## **CIRCULAR ACLARATORIA N° 2**

**LICITACIÓN PUBLICA para contratar la ejecución de la Obra:  
"Ensanchamiento Terraplén Garello. Departamento La Capital – PROVINCIA DE  
SANTA FE", (Expte. N° 01907-0001433-0)**

PLANTA Y CORTE: Canal de Guarda.

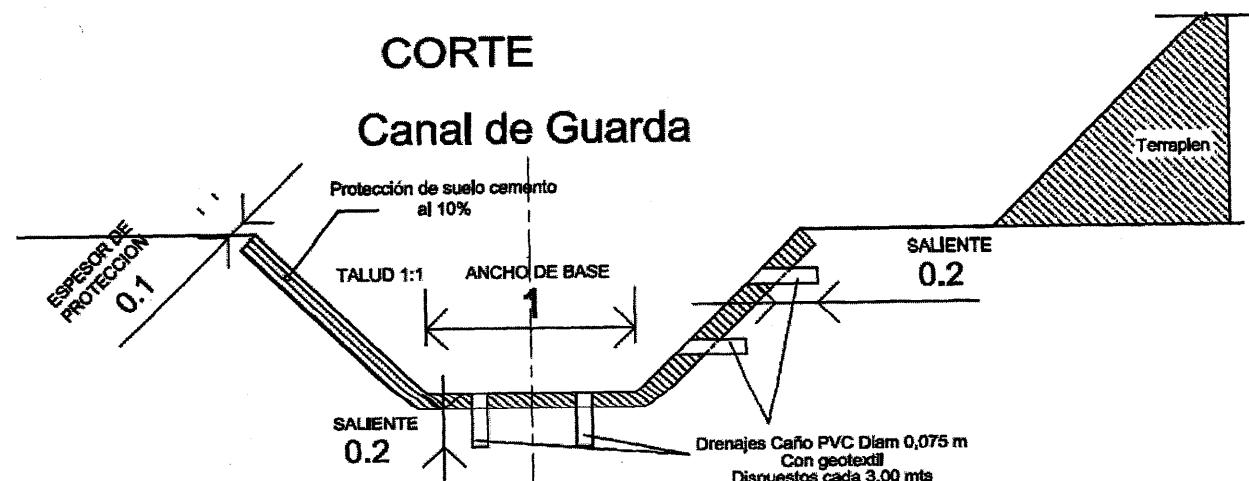
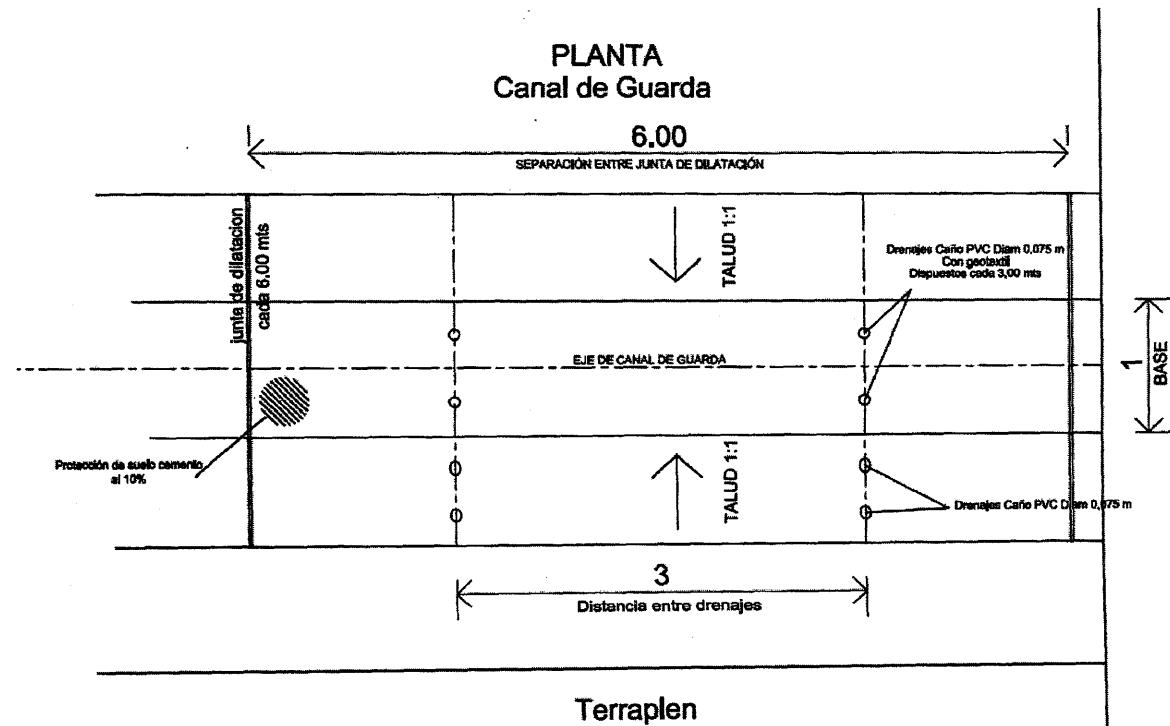
Pregunta 2. Gráfico ó croquis con detalle - esquema - del posicionamiento de los drenes, corte del canal de guarda.

Pregunta: Se podrá incluir y/o facilitar detalle de los drenes solicitados en tal artículo, con el fin de computar los tubos y otros materiales necesarios para su correcta construcción?

Pregunta: necesito si me pueden proporcionar mayor información sobre los drenes con caños de PVC de 0,75 m, además si tienen algún tipo de plano para ver de qué manera van colocados.

Respuesta: Se adjunta el croquis de detalle.

Respuesta: Este ítem incluye: revestimiento de 250 m de canal de guarda. Una longitud de 120 m de caño de PVC tipo agua potable o riego cuyo diámetro debe ser 0,075 m. Y 70 m<sup>2</sup> de geotextil no tejido para filtro.

Respuesta: Se adjunta un croquis de detalle. Este ítem incluye: revestimiento de 250 m de canal de guarda. Una longitud de 120 m de caño de PVC tipo agua potable o riego cuyo diámetro debe ser 0,075 m. Y 70 m<sup>2</sup> de geotextil no tejido para filtro.

Respuesta: Se adjunta un croquis de detalle. Este ítem incluye: revestimiento de 250 m de canal de guarda. Una longitud de 120 m de caño de PVC tipo agua potable o riego cuyo diámetro debe ser 0,075 m. Y 70 m<sup>2</sup> de geotextil no tejido para filtro.

A los fines de aclarar la ubicación de los drenes en el canal de guarda se anexa el siguiente croquis.-
